Odkanalizování obcí v povodí Jizery, část C

SMLOUVA O DÍLO č. VRI/SOD/2020/13/Ži DODATEK Č. 3

ZMĚNOVÝ LIST č. 011

Upřesnění řešení příjezdové komunikace a mostku k ČSOV 1

ČS1 - REZA-A, B-B'

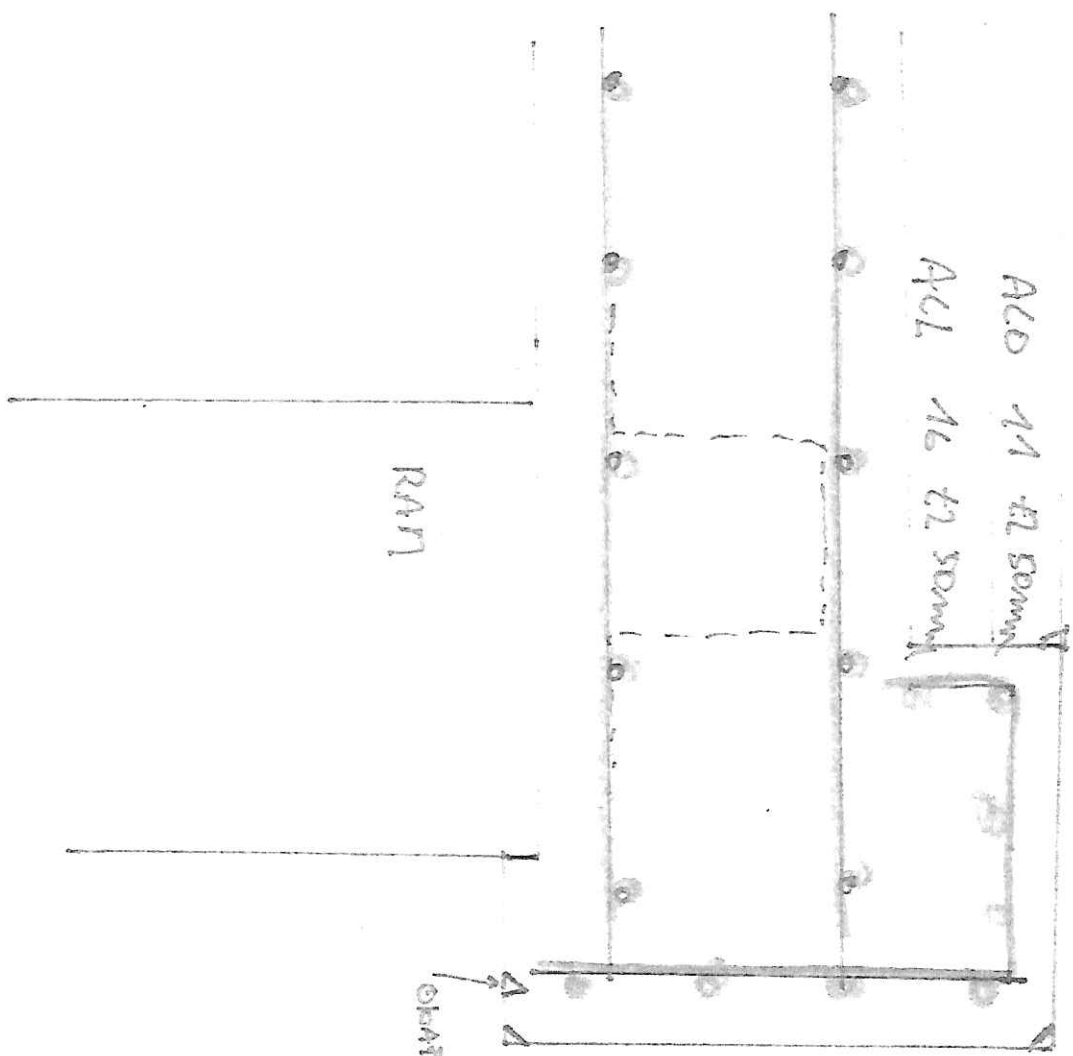
- Objednatel upřesnil a doplnil z vlastní iniciativy technické řešení příjezdu k ČSOV 1. V dokumentaci převzaté od města Bakov nad Jizerou byla tato část nedostatečně řešena. V rámci realizační dokumentace, kterou zpracoval projektant objednatele byla upřesněna konstrukce objektu mostku k ČSOV1, doplněna zábradelní svodidla, gabionové koše a byla doplněna vstupní vjezdová vrata.

- Dle zadávací PD bylo řešeno na výkresu č. F 7.1.1 a F.9.1

- Nové řešení zpracoval projektant na žádost objednatele a zpracoval 3 výkresy označené jako přílohy C.3.1.

- 1) Položkový rozpočet
- 2) Výkresová dokumentace změny, příloha č. C.3.1 ČS1, 3 části –zpevněné plochy, ŘEZ A-A, vjezdová vrata

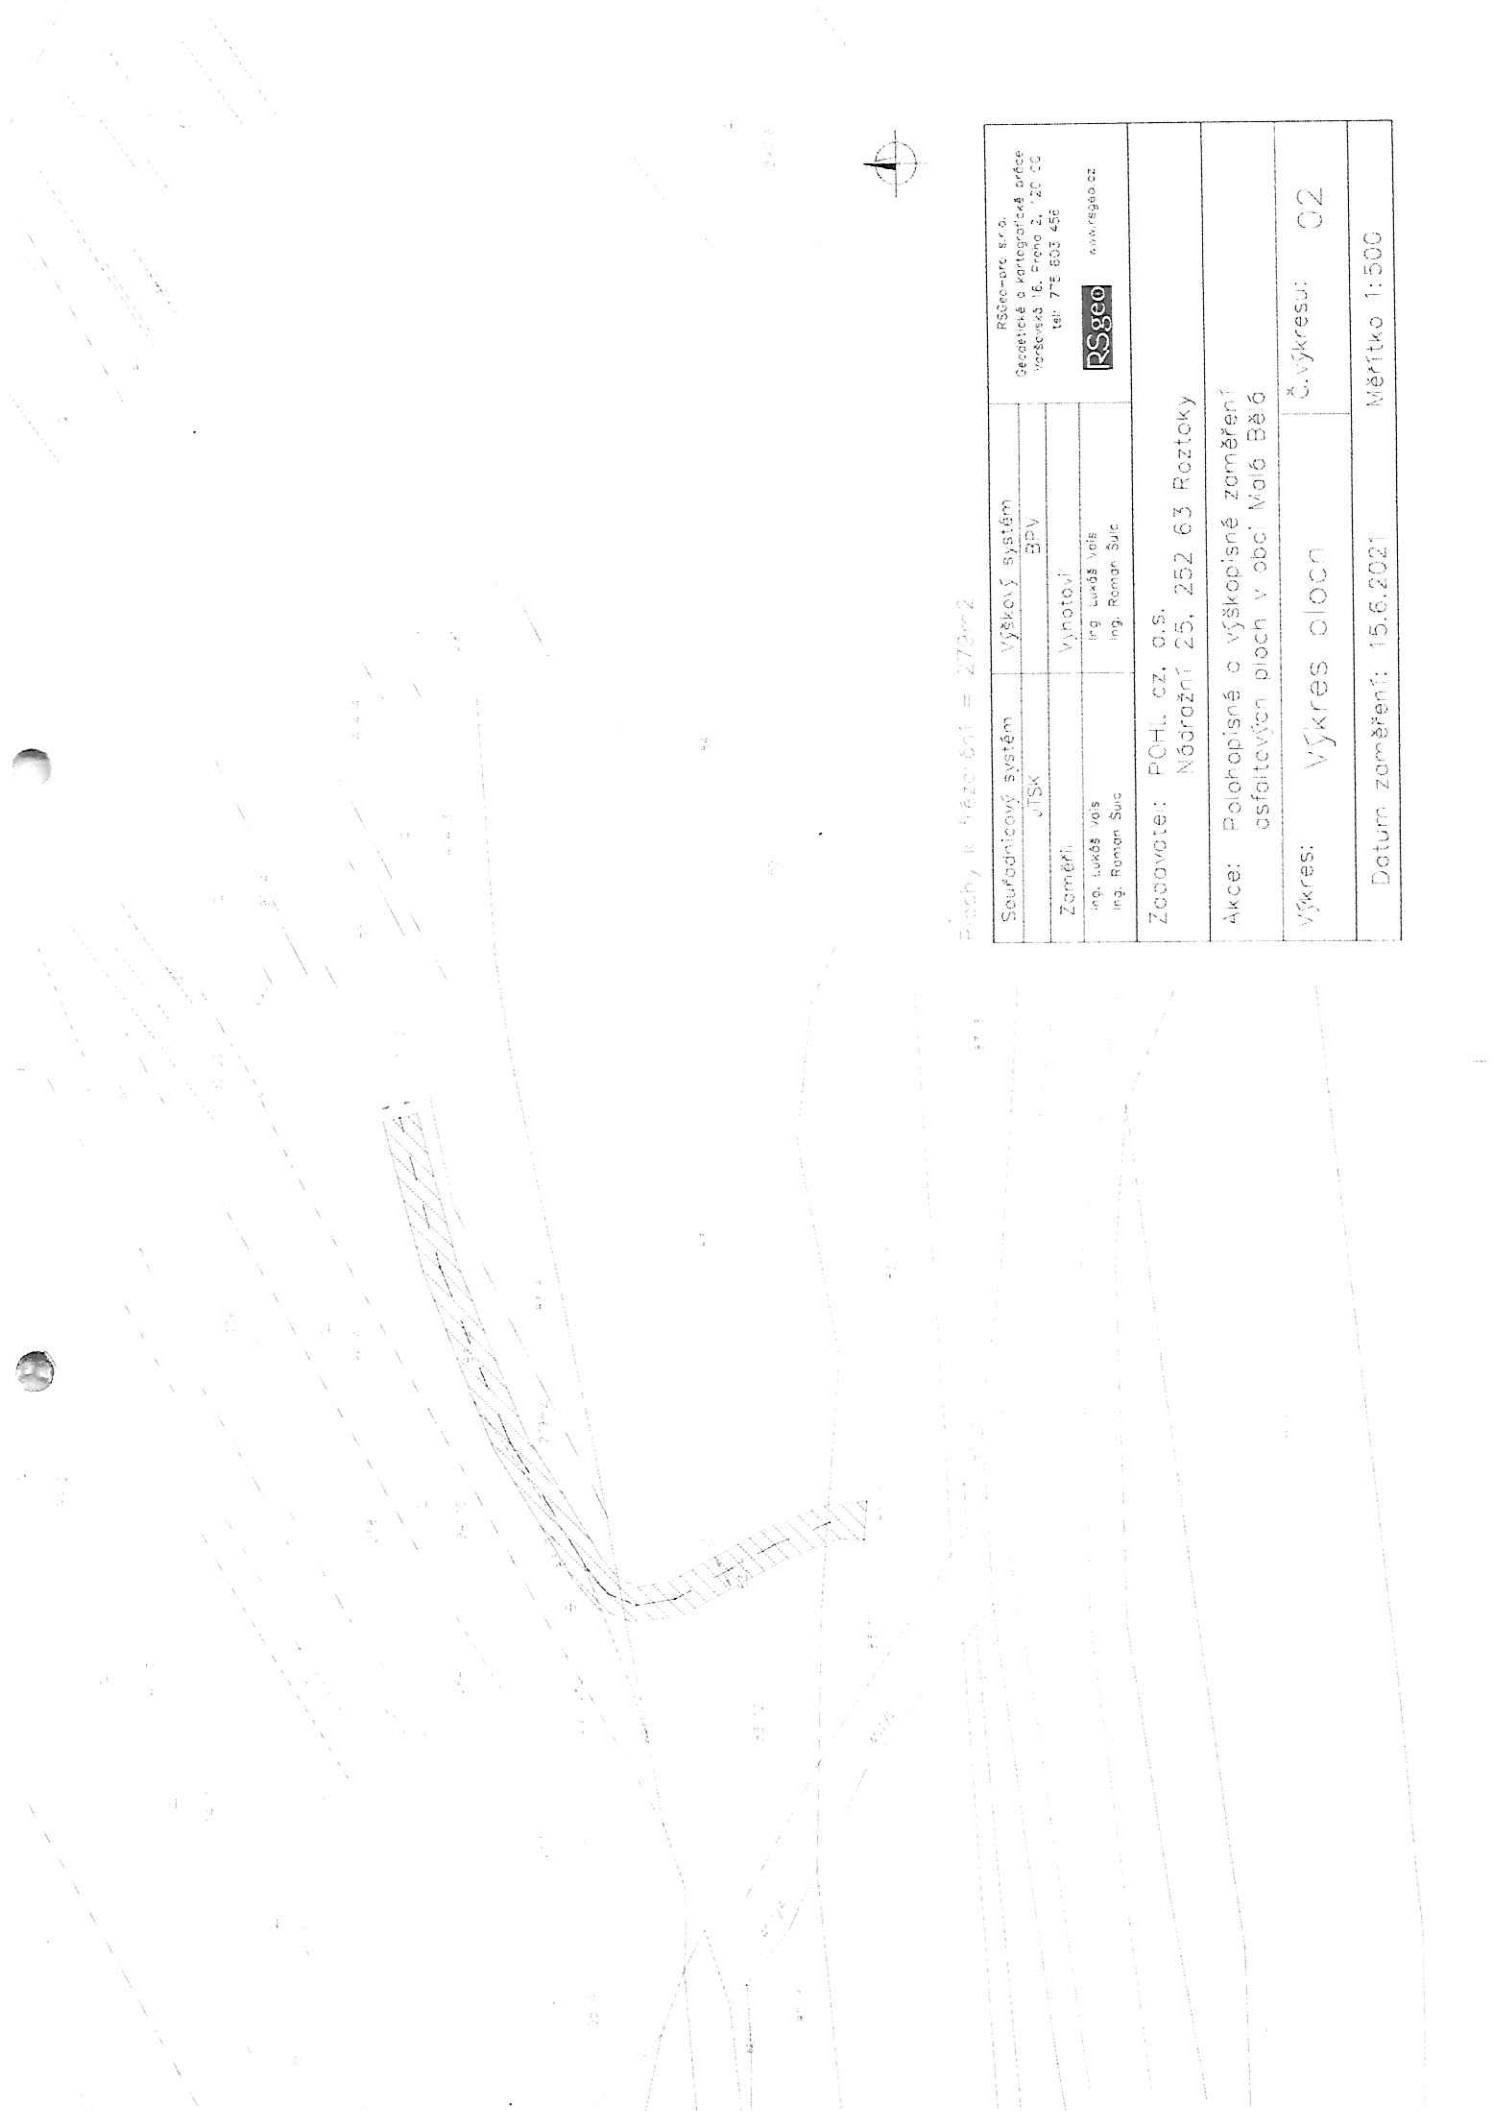
Na základě požadavku obce bude provedena oprava místních komunikací po stavbě kanalizace v rýze i ve zbývající ploše komunikace metodou studené recyklace. Obec opravu místní komunikace mimo plochu obsaženou ve výkresové dokumentaci projektu uhradí objednateli díla.
